SWAG 10 92 6775

Uygun olduğu araç tipleri:
Mercedes Benz CDi motorlar

Kayış Gergisi

SWAG № 10 92 6775
Karşıl. No. 646 200 05 70

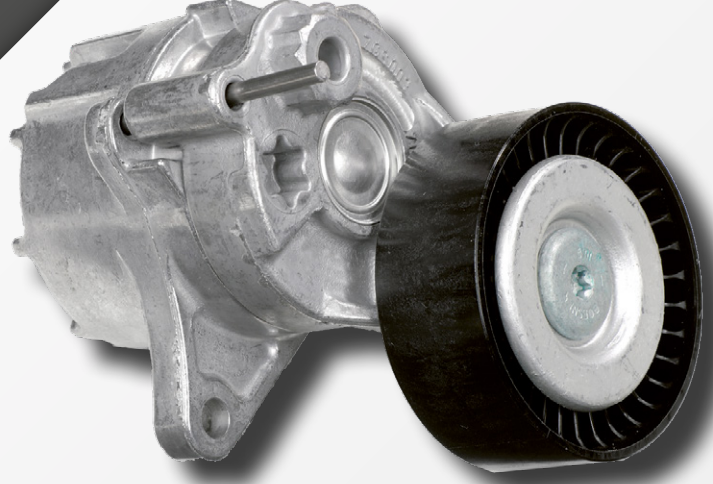
Orjinal versiyon kayış gergisinin (Karşıl. No. 611 200 04 70) takılı olduğu araç çalıştığı zaman, gerginin tasarımından kaynaklı, ses problemi ortaya çıkmaktadır (Üretici bu tip gergileri değiştirmiştir).

Ses sorununun ortaya çıkmasının sebebi; yayın çok uzun olması ve yuva tabanıyla direk temas etmesidir (1). Bu uygulama için önemli olan şey, yayın (2), (6) burulma karakteristiğidir. Yayın, yuva tabanına (4) ve içi boşluklu pime (3) sürtünmesi sonucu ses meydana gelir.

SWAG, bağımsız yedek parça pazarı için SWAG no 10 92 6775 (Karşıl. No. 646 200 05 70) ürününü sunar.

Yay yuvasının içine yerleştirilen, aşınmaya karşı son derece dayanıklı bir burç yardımıyla, metalin metale sürtünmesinin önüne geçilmiştir. Yayın sadece burulma karakteristiği önemli olduğu için, boyu kısaltılmıştır (6).

Yay, sadece plastik burç ile temas eder (7) ve bu sayede yay ile yuvanın direk teması engellenmiş olur. Ses sorunu böylelikle çözülmüş olur. Yeni tip kayış gergisinde (8), yay yuvasına çelik bir pim yerleştirilerek, yay merkeze alınmıştır.
